SNAM FSRU ITALIA	COMMESSA NQ/R22178	-
	LOCALITA' RAVENNA	REL-VDO-E-00025	
	PROGETTO FSRU Ravenna e collegamento alla Rete Nazionale Gasdotti	Fg. 1 di 25	Rev. 0

ISTANZA PER IL RILASCIO DELL'AUTORIZZAZIONE ALLA COSTRUZIONE E ALL'ESERCIZIO DELL'OPERA FSRU RAVENNA E COLLEGAMENTO ALLA RETE NAZIONALE GASDOTTI

Commissario Straordinario della Regione Emilia-Romagna
Rif. nota Prot. CG 12/09/2022.0000047.E del 12/09/2022
Risposte del Proponente alle Osservazioni da parte del pubblico

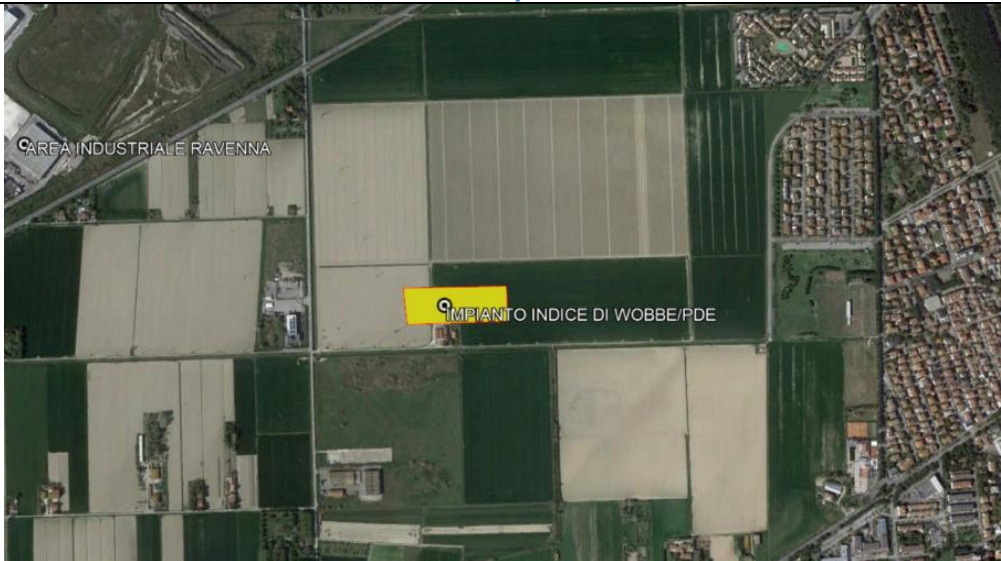
3 – OSSERVAZIONE 13 Consorzio Villaggio Teodorico Prot. CG.2022.0000065 del 03/10/2022		
#	Oggetto di Richiesta	Risposta
1	<p><i>Pur premettendo che la scrivente ha apprezzato lo sforzo progettuale di spostare l'impianto in un'area più distante rispetto alla soluzione precedente, soluzione posta troppo a ridosso della nostra area, tuttavia riteniamo che la nuova localizzazione delle opere connesse al rigassificatore poste a terra è ritenuta, dal nostro Consorzio, ancora troppo penalizzante, poiché produrrebbe un rilevante impatto socio-economico alla nostra area e a tutto l'abitato di Punta Marina Terme. Quello che preoccupa maggiormente i nostri Consorziati è sì la presenza dell'impianto, ma soprattutto il camino, previsto alto 11 metri, che determinerà emissioni in atmosfera, secondo tempi e modi sconosciuti (sfiato al raggiungimento di soglie di pressione elevate) e in particolare la valutazione dell'impatto acustico che dovrebbe affrontare le ricadute dovute a questo impianto sui recettori esistenti e su quelli oggetto del Pua in corso di approvazione (Gruppo Ritmo). Per ovviare a questa serie di perplessità, il Consorzio scrivente, ritiene di suggerire un'ulteriore possibilità alternativa per il sito dell'impianto: in una zona posta lungo l'asse del metanodotto esistente, in un'area baricentrica rispetto gli abitati di Porto Fuori, Lido Adriano e Punta Marina, area che avrebbe, a nostro giudizio, un impatto decisamente inferiore rispetto la soluzione indicata dalla società proponente.</i></p>	<p>La localizzazione dell'impianto PDE, come riportato dalla Scrivente, è stata spostata a sud-est di circa 700 m rispetto alla posizione originaria per ottemperare alla richiesta formulata dal Comune di Ravenna con Nota Prot. GC.2022.0000035 del 30/08/2022 e ridurre drasticamente l'impatto sull'abitato di Punta Marina e sui complessi turistici ivi ubicati.</p> <p>L'area impiantistica, al termine dell'opera di mascheramento, realizzata con una fascia boscata costituita da specie arboree d'alto fusto e specie arbustive autoctone, profonda oltre 600 m in direzione del "Villaggio Teodorico", verrà completamente nascosta alla visuale di un osservatore posto nella zona di Punta Marina.</p> <p>Anche il lo sfiato freddo o vent (denominato in maniera impropria "camino" dallo scrivente Consorzio in quanto non emette fumi ne brucia sostanze) che è alto 8,80 m e non 11 m, non risulterà più visibile.</p> <p>In merito allo sfiato freddo o vent, si precisa che si tratta di un dispositivo per depressurizzare controllata dell'impianto che viene utilizzato solo in caso di operazioni programmate di manutenzione straordinaria o di emergenza, con procedure ben definite.</p> <p>Si precisa inoltre che l'Impianto PDE di punta Marina non è ulteriormente delocalizzabile a sud, procedendo in senso gas lungo l'asse della condotta poiché:</p> <ol style="list-style-type: none"> 1. La posizione della misura fiscale delle portate di gas in entrata dall'FSRU, deve essere la più vicina possibile al punto di immissione nella Rete Gasdotti, per limitare il tratto di condotta con gas non misurato; 2. La posizione della valvola di intercettazione della sealine deve essere posta nel punto più vicino tecnicamente fattibile; 3. È necessario evitare installazioni di altre valvole di intercettazione intermedie prima della misura fiscale, nel caso di prolungamento di tratto di condotta non intercettato, per limitare possibili punti di spillamento di gas non misurato. <p>La posizione dell'Impianto PDE proposta dalla Scrivente, circa 1 km a est dalla zona di Lido Adriano, implica una distanza tra la valvola di intercettazione posizionata sulla Piattaforma offshore e la prima valvola a terra superiore a 15 km, pertanto in base a quanto previsto dal</p>

#	Oggetto di Richiesta	Risposta
		<p>D.M. 17/04/2008 per le condotte in 1°specie telecontrollate, andrebbe inserito un impianto di intercettazione intermedio, ricadendo nelle ipotesi da evitare dell'elenco sopra (punto 3).</p>
2	<p><i>Per giustificare questa proposta si ricorda che la stessa normativa di settore, compresa quella sulle opere pubbliche, prevede che la progettazione contenga una descrizione delle alternative ragionevoli prese in esame dal proponente, adeguate al progetto ed alle sue caratteristiche specifiche, con indicazione delle ragioni principali alla base dell'opzione scelta, prendendo in considerazione tutti gli impatti potenziali. Tali valutazioni dovranno nello specifico dimostrare che:</i></p> <p><i>1. l'alternativa proposta per l'approvazione è la meno dannosa, a prescindere dalle considerazioni economiche, e non ci sono altre</i></p>	<p>Il Proponente si è attenuto alle disposizioni dell'art.5 DL 50/2022.</p>

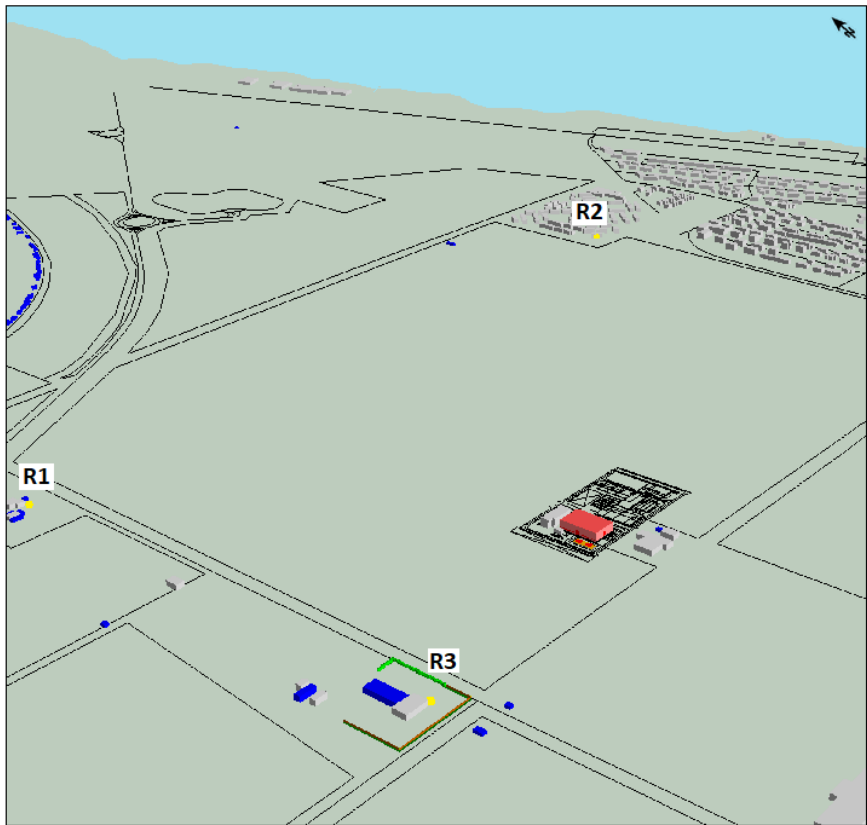
4	<p><i>Si evidenzia, inoltre, che lo studio non prevede (come sarebbe stato necessario) la cosiddetta "<u>Alternativa zero</u>", che consiste non in una delle varie soluzioni progettuali alternative rispetto alle previsioni del progetto presentato, ma nella descrizione dell'impatto sul territorio che deriverebbe dalla mancata realizzazione del progetto.</i></p> <p><i>La mancata considerazione dell'alternativa zero può inficiare la legittimità del provvedimento di autorizzazione.</i></p>	<p>Il Proponente si è attenuto alle disposizioni dell'art.5 DL 50/2022.</p>
5	<p><i>L'impianto, così come progettato, sia nella prima come nella seconda versione, si inserisce in un'area fortemente antropizzata. Tale situazione, oltre a costituire già di suo un elemento fortemente valorizzante della proprietà scrivente e di tutto il territorio di Punta Marina, significa che ogni incremento locale prodotto da generatori di rumore rispetto alla situazione "ante operam" inciderà in maniera fortemente negativa sui seguenti aspetti:</i></p>	<p>La realizzazione dell'impianto PDE FSRU di Ravenna e impianto di regolazione DP 100-75 bar e dell'adiacente impianto di correzione dell'Indice di Wobbe è prevista in un'area agricola compresa tra Punta Marina, ad est, la SS67 (via Trieste) a nord e via Cisterna ad ovest. Di seguito si riporta l'inquadramento dell'area.</p>

Figura 3-3: Mappa delle emissioni sonore generate dall'impianto di correzione dell'Indice di Wobbe/PDE

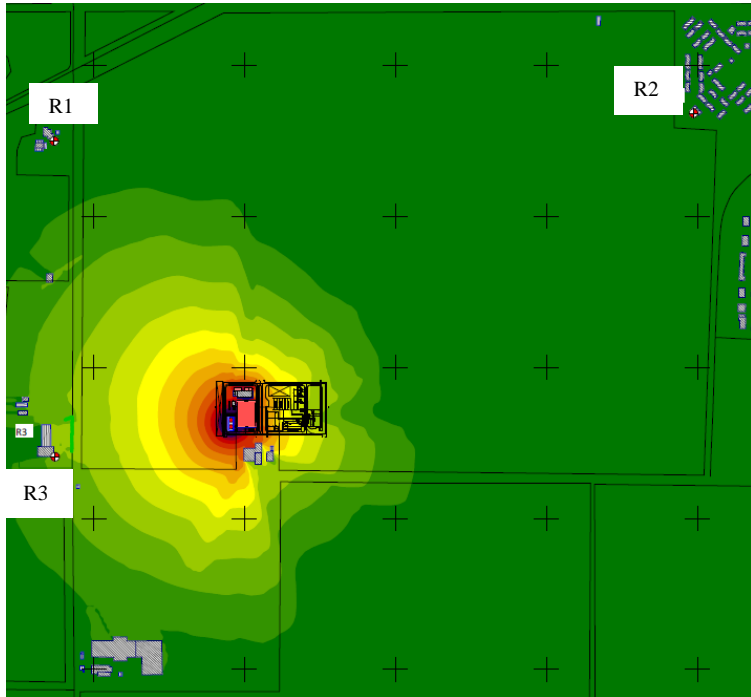
#	Oggetto di Richiesta	Risposta
	<ul style="list-style-type: none"> <i>benessere e vivibilità delle persone che abitano all'interno dell'area residenziale;</i> <i>valore economico dell'intera proprietà.</i> <p><i>Pertanto, si ritiene che la soluzione proposta dalla scrivente, in un qualche modo abbia tenuto conto della situazione ante-operam e post-operam, in modo non solo da verificare il rispetto dei limiti normativi e regolamentari vigenti, ma anche l'effettivo differenziale che sarà necessario per completare le valutazioni di cui sopra...</i></p>	 <p>Figura 3-1: Inquadramento Territoriale del futuro impianto di correzione dell'Indice di Wobbe/PDE</p> <p>Nell'ambito delle risposte alle richieste di integrazione dell'ARPAE (ANNESSE C.07 alle Risposte del Proponente alle integrazioni richieste dal Commissario Straordinario della Regione Emilia-Romagna con nota Prot.CG.0000042 del 05.09.202) è stato presentato lo studio modellistico di impatto acustico del futuro impianto di correzione dell'Indice di Wobbe/PDE, comprensivo dei risultati dei rilievi di clima acustico effettuati presso i ricettori individuati. L'ubicazione dei ricettori rappresentativi considerati è riportata nella figura seguente, da cui si evince che il Villaggio Teodorico (R2) è stato considerato nell'ambito della valutazione dell'impatto acustico del futuro impianto.</p>

#	Oggetto di Richiesta	Risposta
		<p>Al fine di identificare l'impatto acustico del futuro impianto, sono state individuate le sorgenti emissive e calcolate, attraverso la simulazione modellistica, le emissioni sonore dei futuri impianti ai ricettori rappresentativi, indipendentemente dai livelli di rumorosità attualmente presenti nell'area e verificato il rispetto dei limiti d'emissione di zona (immissione specifica).</p> <p>Il secondo step è stato determinare le immissioni future ai ricettori rappresentativi, per la verifica del rispetto dei limiti di immissione e dei valori di qualità stabiliti dalla zonizzazione acustica. Infine, è stato determinato il clima acustico futuro utile alla verifica del rispetto dei limiti di immissione differenziali. Di seguito si riporta lo stralcio della simulazione modellistica effettuata.</p>
